Nota van zienswijzen

ONTWERP BESTEMMINGSPLAN "Kerkweide-Oost Liempde"

4.1 GEUR

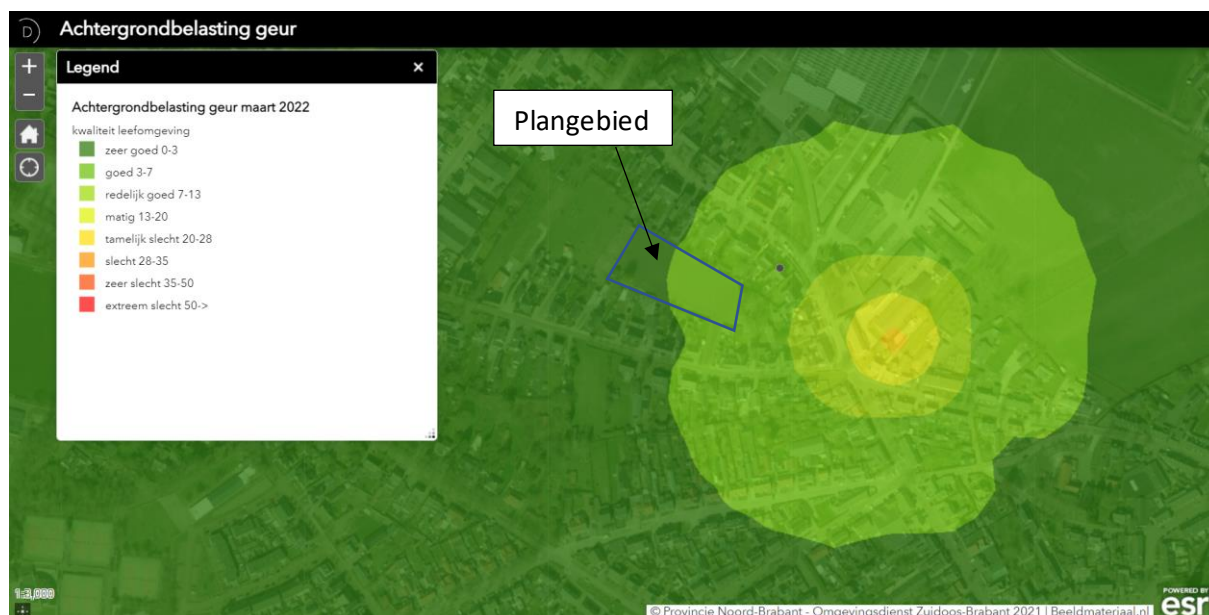
1. Met het opstellen van het bestemmingsplan is een voorgrondbelasting berekening gemaakt, van de veehouderij aan de Buxtelseweg 2, in het kader van geur. Deze uitgevoerde berekeningen voor de voorgrondbelasting lijken echter niet te kloppen. De invoergegevens zijn niet ingevoerd conform de meest recente invoerinstructies voor het rekenmodel. Zo is de diameter niet in overeenstemming met de handleiding. Tevens is de EP-hoogte van stal 5 opgenomen als 5,8 meter, echter dient dit 8,5 meter te bedragen.
Daarnaast geeft de voorgrondbelasting berekening conform de toelichting een geurbelasting van 2,5 OUE/m³ op de woningen van het plangebied en een geurbelasting van 3,0 OUE/m³ ter plaatse van de randen van het plangebied. Hieruit wordt geconcludeerd dat er sprake is van een 'goed' woon- en leefklimaat. Echter is er in de toelichting geen rekening gehouden met de achtergrondbelasting in het kader van geur. Met het cumulerende effect van andere (intensieve) veehouderijbedrijven in de ruime omgeving is derhalve geen rekening gehouden. Er valt derhalve nog niet met zekerheid te zeggen of er sprake is van een aanvaardbaar woon- en leefklimaat binnen het plangebied. Om een goede afweging te maken voor het woon- en leefklimaat dienen namelijk beide aspecten te worden betrokken in de analyse.

Graag zouden wij verzoeken om de berekening van de voorgrondbelasting geur aan te passen met de juiste invoergegevens. Daarnaast verzoeken wij om in het kader van een aanvaardbaar woon- en leefklimaat een achtergrondbelasting geur berekening te maken.

Voor de berekening van de voorgrondgeurbelasting zijn de invoergegevens van de V-stacks berekening(en) behorende bij de vergunning van de veehouderij aan de Buxtelseweg 2 één op één overgenomen. Ook in de handleiding van V-Stacks vergunning hebben er geen wijzigingen plaatsgevonden voor wat betreft de bepaling van de EP-hoogte en de diameter.

Ter controle is een berekening uitgevoerd met gewijzigde EP-hoogte naar 8,5 meter. Uit de berekeningen blijken minimale verschillen in voorgrondgeurbelasting met EP-hoogte 5,8m of 8,5 m. De hoogst berekende voorgrondgeurbelasting wordt berekend met de EP-hoogte van 5,8 m. De in de rapportage opgenomen situatie betreft daarmee de worst-case scenario.

Kaart met indicatieve endotoxine cirkels (bron ODBN).

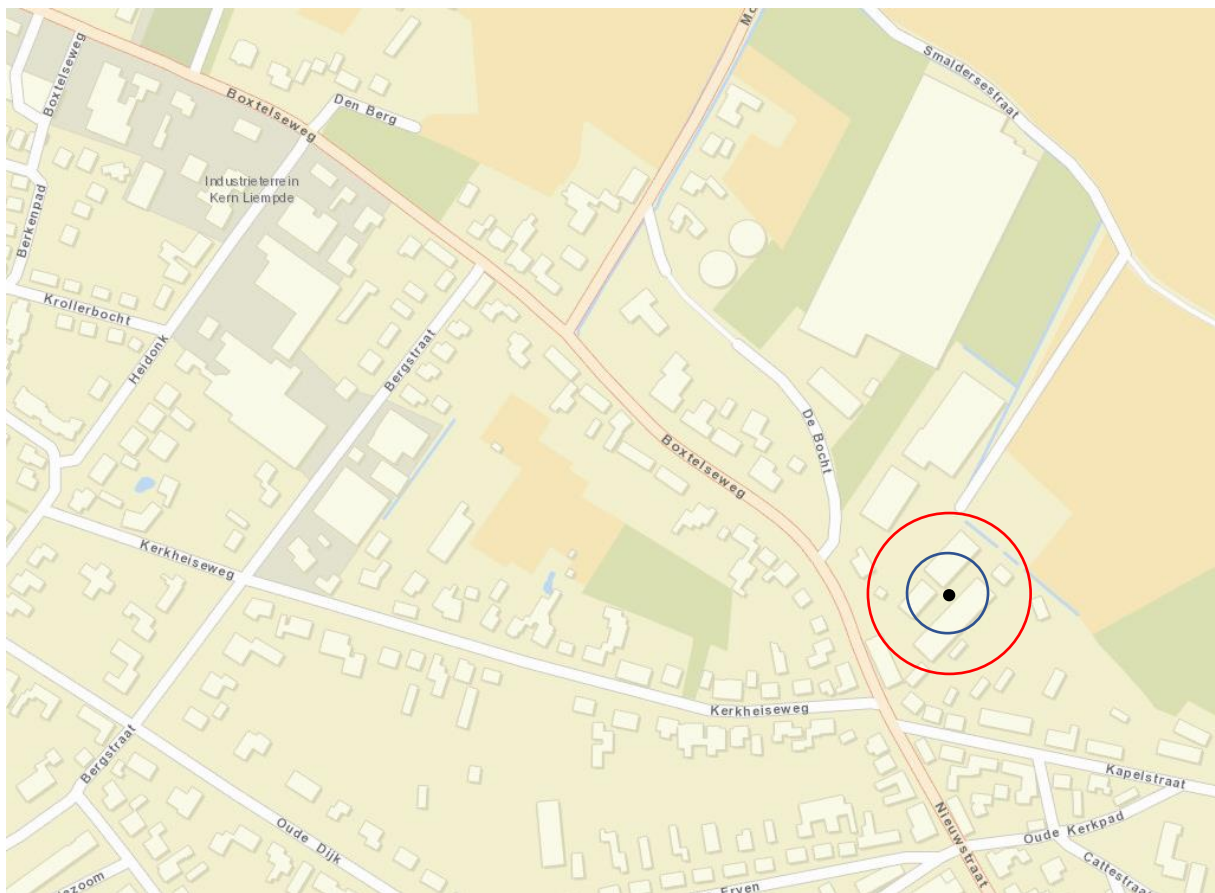
Deze koppeling is onjuist, endotoxine hebben namelijk niets met geur te maken, maar met fijnstof. De conclusie dat, doordat er sprake is van een 'goed' woon- en leefklimaat in het kader van geur, er een gezonde leefomgeving is ten aanzien van endotoxine mag niet worden gemaakt. Er dient in het kader van volksgezondheid en endotoxine te worden voldaan aan het endotoxine-toetsingskader uit het VGO-onderzoek (Onderzoek veehouderij en omwonende), pas hierna kan worden geconcludeerd of er sprake is van een gezonde leefomgeving.

Wij verzoeken om te toetsen aan de afstandsgrafieken met betrekking tot endotoxine om te bepalen of er sprake is van een gezonde leefomgeving ten aanzien van endotoxine. Daarnaast verzoeken wij om duidelijkheid te geven, een nadere onderbouwing, over de geitenhouderijen in de omgeving.

Het plan omvat nieuwe, milieugevoelige objecten. In een straal van 1000 meter rondom het plangebied zijn geen pluimveeveehouderijen actief. Wel zijn binnen 250 meter van het plangebied twee andere veehouderijen (Boxtelseweg 2 en 6, zeugen en melkrundvee) aanwezig.

Uit onderstaande kaart van de Omgevingsdienst Brabant Noord blijkt dat de endotoxine contour niet gelegen is over het plangebied. Er hoeft geen nadere beoordeling van het aspect endotoxinen plaats te vinden. Er is sprake van een gezonde leefomgeving ten aanzien van endotoxinen.
